**Европейская экономическая комиссия****Комитет по внутреннему транспорту****Всемирный форум для согласования правил
в области транспортных средств****167-я сессия**

**Соглашение 1958 года – Рассмотрение предложений
по новым правилам, представленных вспомогательными
рабочими группами Всемирного форума****Предложение по поправкам серии 01 к новым Правилам,
касающимся лобового удара, с уделением особого
внимания удерживающей системе****Представлено Рабочей группой по пассивной безопасности***

Образец А

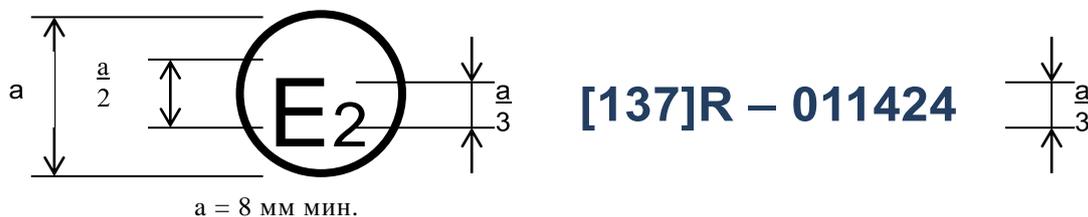
Приложение 2 изменить следующим образом:

Приведенный выше знак официального утверждения, проставленный на транспортном средстве, указывает, что данный тип транспортного средства официально утвержден во Франции (E2) в отношении защиты водителя и пассажиров в случае лобового столкновения на основании Правил № [137] под номером официального утверждения 011424. Номер официального утверждения указывает, что официальное утверждение было предоставлено в соответствии с предписаниями Правил № [137] с поправками серии 01.

Образец В

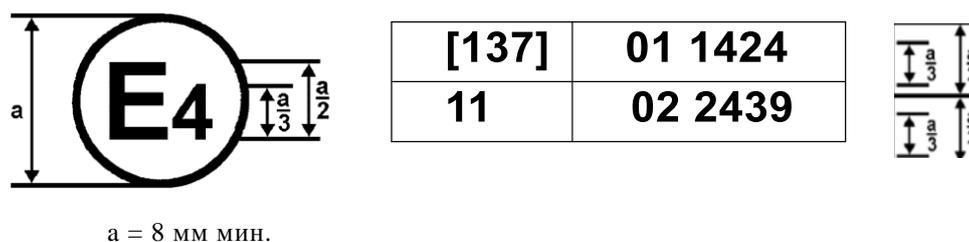
Приведенный выше знак официального утверждения, проставленный на транспортном средстве, указывает, что данный тип транспортного средства официально утвержден в Нидерландах (E4) на основании Правил № [137] и 11¹. Первые две цифры номера официального утверждения указывают, что в момент предоставления соответствующих официальных утверждений Правила № [137] включали поправки серии 01, а Правила № 11 – поправки серии 02».
